PLIEGO DE ABSOLUCIÓN DE CONSULTAS

PROCESO POR ADJUDICACIÓN SELECTIVA N° SEL-0160-2024-
OFP/PETROPERÚ - PRIMERA CONVOCATORIA

“SERVICIO DE PATRULLAJE AÉREO DEL ONP Y EL ORN”

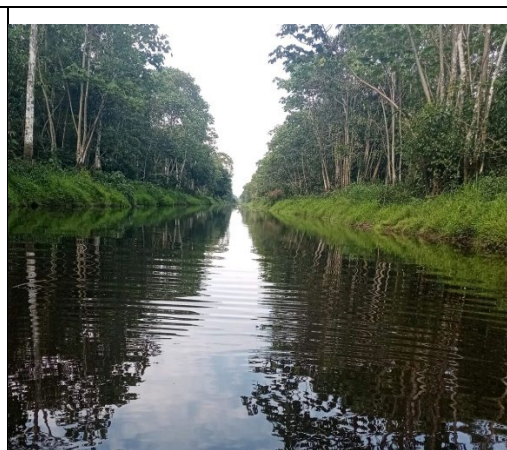
Agradecemos por favor aclarar o explicar a como se encuentra el ducto en "oleoducto se encuentra sumergido en un canal de flotación".

Por favor compartir registro fotografico para su explicación.

El término "*oleoducto sumergido en un canal de flotación*" hace referencia a la instalación del oleoducto en zonas de terreno inundado, donde la tubería se encuentra alojada en un canal dragado específicamente para este propósito. Este canal, con profundidades variables entre 1 y 4 metros y anchos de 7 a 20 metros. Su diseño facilita la estabilidad y protección de la tubería frente a las condiciones adversas de zonas con nivel de agua fluctuante.
